Mission régionale d'autorité environnementale

**Avis en date du 20 septembre 2018
de la Mission régionale d'autorité environnementale d'Île-de-France
sur le projet de zone d'aménagement concerté Gagarine-Truillot situé à Ivry-
sur-Seine (Val-de-Marne)**

Illustration 4: Partitionnement de l'emprise de la ZAC dans le cadre des études de pollution des sols (source : étude historique et documentaire, 2018, p. 8)

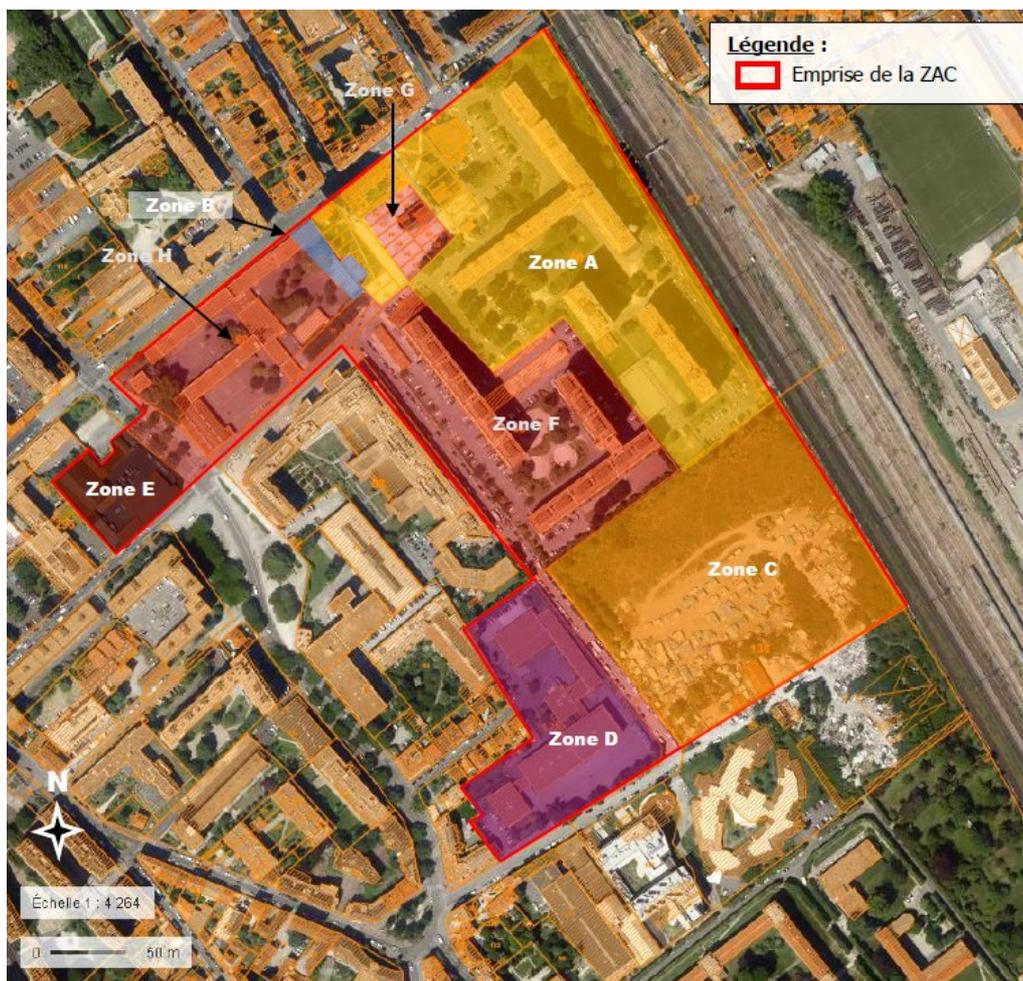
La MRAe relève que les zones F, G et H, correspondant à la résidence Ivry-Raspail, à l'îlot Pioline et au groupe scolaire Joliot Curie n'ont pas fait l'objet d'investigations des sols et des eaux souterraines (p. 219, 230). Or, certaines de ces zones feront l'objet d'un réaménagement, en particulier l'îlot Pioline et la partie ouest du groupe scolaire Joliot Curie (cf. Illustration 3). En outre, l'étude d'impact fait état de projets de restructuration du groupe scolaire (p. 135).

La MRAe recommande de préciser les études de pollution qui seront réalisées au droit des zones F, G et H, en particulier pour les secteurs faisant l'objet d'un réaménagement dans le cadre de la ZAC (îlot Pioline et partie ouest du groupe scolaire Joliot Curie).

La MRAe recommande également d'effectuer des sondages au droit des sources de pollution identifiées dans l'étude historique dans les zones qui ne seront pas réaménagées afin de vérifier l'absence d'exposition des populations (cuves sur les zones F et G, et ancienne blanchisserie sur la zone F, cf. p. 230).
